# SERVICE-INFO

## Vizualne razlike pri nihajnem vzvodu 422 0102 10 in pri oporniku 420 0222 10

Stanje 05.2010  
**INA 0060**

Slika 1: Izvedba 1

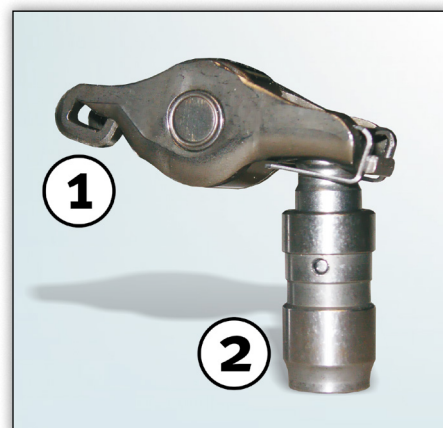
Pri menjavi nihajnega vzvoda in hidravličnega opornika sta na vozilu možni različici, prikazani na sliki 1 in sliki 2.

Schaeffler Automotive Aftermarket ponuja trenutno različico, prikazano na sliki 2.

Pri okvari enega ali več hidravličnih elementov za izravnavanje ventilne reže je treba vedno zamenjati komplet sklop. Da bi se izognili več popravilom in visokim stroškom, pri popravilu zamenjajte vedno nihajni vzvod skupaj z opornikom.
